Информационен лист

Кондензатен сифон за климатици, за вграждане HL138N и HL138NH „Нов“

Лесен монтаж:

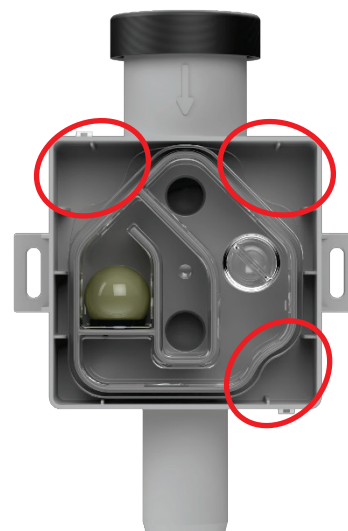
При сифонното тяло беше подобро положение на входния и вертикалния изход. При новите HL138N и HL138NH те са в една линия. Тази модификация опростява монтажа им, тъй като те могат да бъдат инсталирани във вертикална линия (без отместване).

Удобен за обслужване:

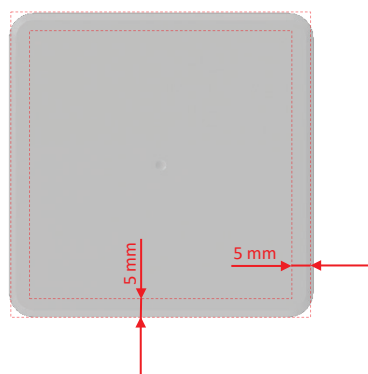
Новата форма на сифонната касета обещава високо ниво на удобство за потребителя благодарение на вдлъбнатите си дръжки. Сифонната касета вече може лесно да се постави в сифонното тяло/кутия и да се отстрани отново без инструменти. Освен това сифонът е проектиран по такъв начин, че никаква вода не може да излезе при отстраняването му. Това подобрене позволява бърз, лесен и чист монтаж, както и почистване на сифона.
